640 Připomínky a komentáře veřejnosti

Koncepční studie Dvořákova nábřeží - Na Františku - participace: Ing. arch. Tomáš Vích, 1. 4. 2016

Tomáš Vích - skica (příloha k připomínce č.1)

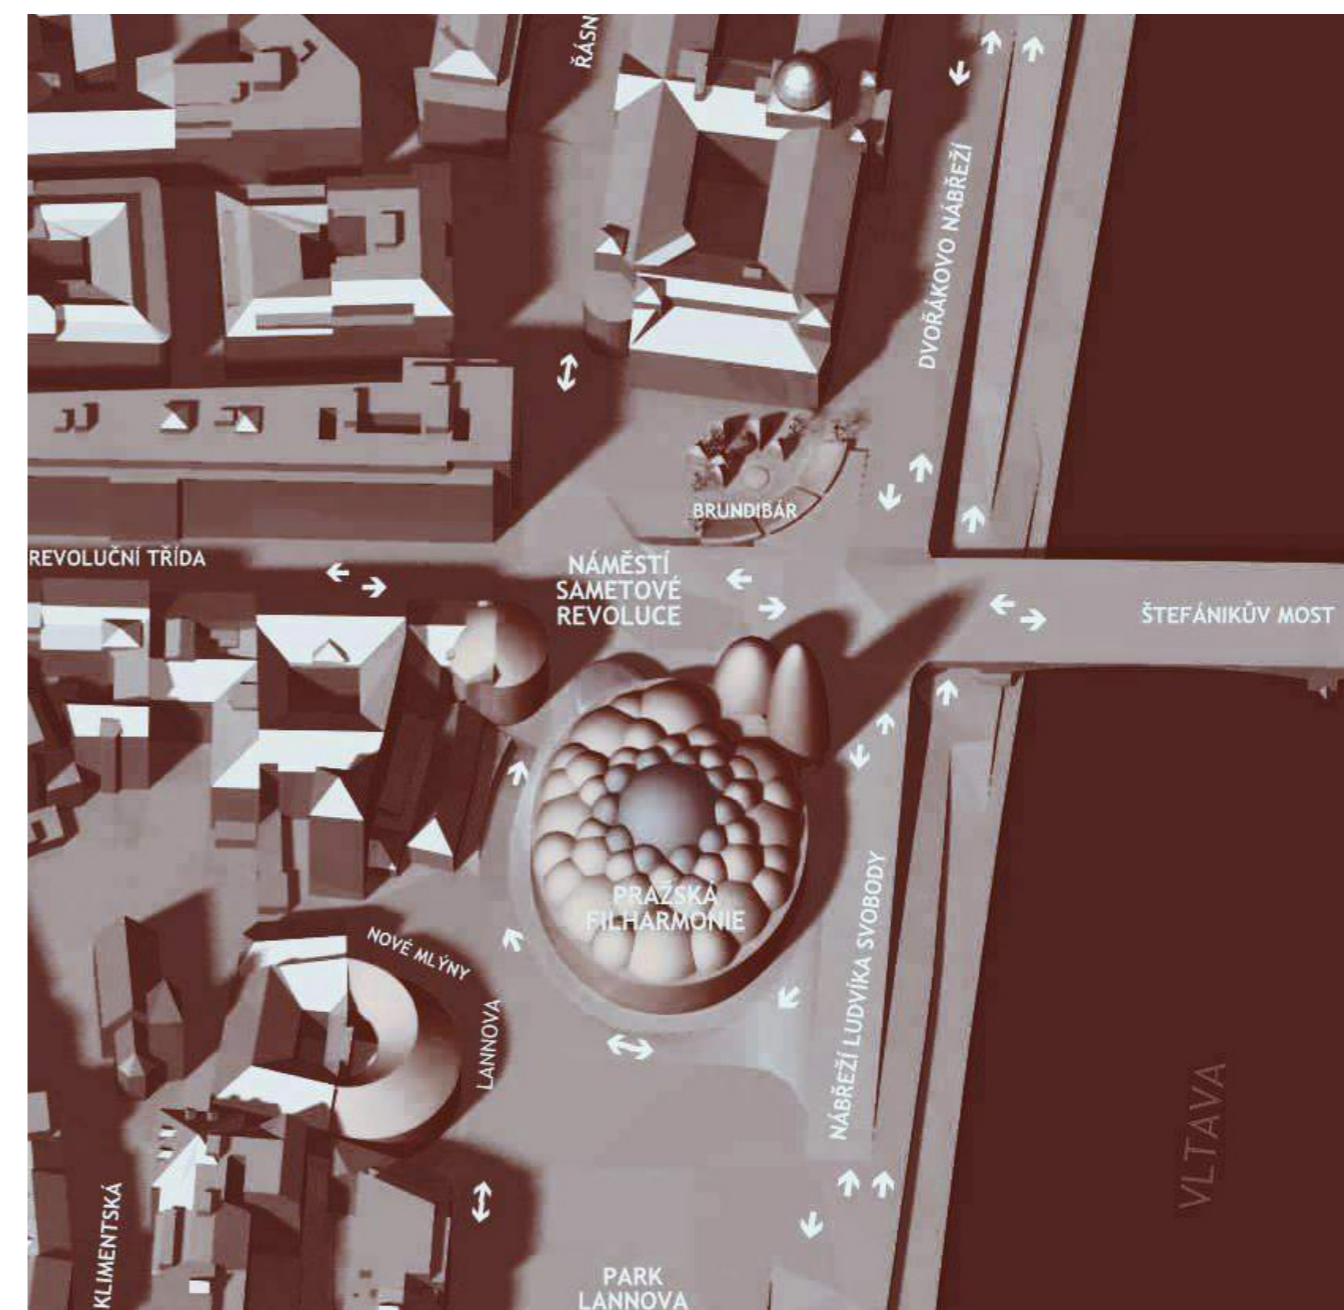
1. *Jsou tam drobná zlepšení, ty jsou fajn, ale když KONCEPČNÍ studie, naší rodině žijící na Starém Městě velmi chybí relaxační parky, jako jsou na Malé Straně. Měli byste něco proti zvětšení a ohrazení Anežské zahrady na způsob Valdštejnské či Františkánské zahrady nebo Vojanových sadů? na FB jsem vám přidal moji skicu..*

Odpověď pracovní skupiny: Koncepční studie také uvažuje o předpolí Anežského kláštera jako o součásti souvislého celku - bloku zahrad kolem kláštera (zahrada sportovní, nová klauzurní atd.), které společně s náplní budov kláštera vytvářejí

těžiště volnočasových kulturních a sportovních relaxačních aktivit na nábřeží. Klíčoví aktéři v místě, Městská část Praha 1 i Národní galerie ČR, mají společný zájem na úpravě předpolí kláštera ve prospěch podpory a rozvoje stávající nabídky sportovního a kulturního vyžití. Koncepční studie navrhuje na tento prostor uspořádat architektonicko-krajinářskou soutěž o návrh.
